タッチパネルPC PPC-415 TGL

製品仕様変更のお知らせ

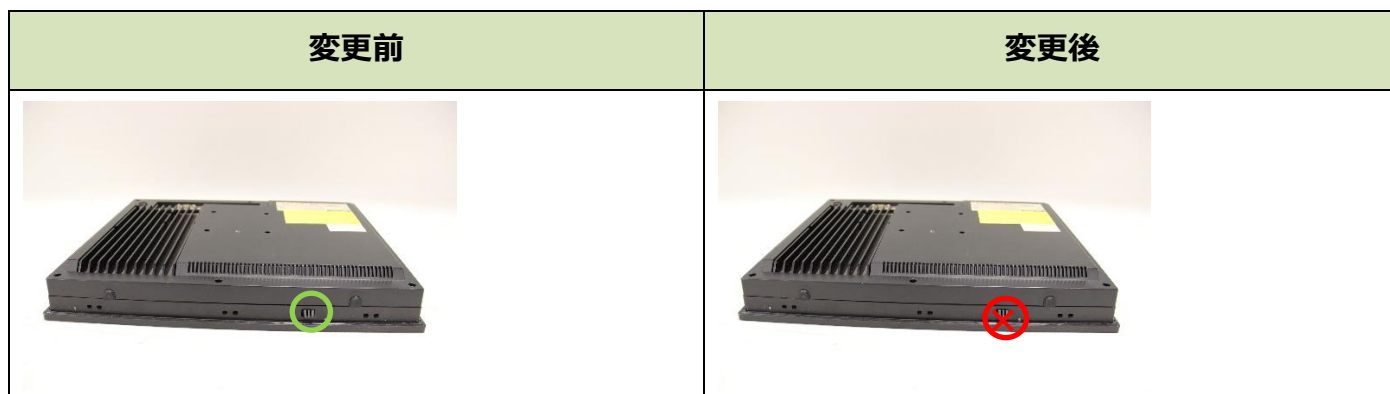
- ・ インテルLANチップI225-LMが2027年に製造中止となるため、I226-LMに変更
- ・ 欧州向けErP（エネルギー関連製品）ソリューションの追加
- ・ SOLOクイックインストールを削除

BIOS変更への影響：有り
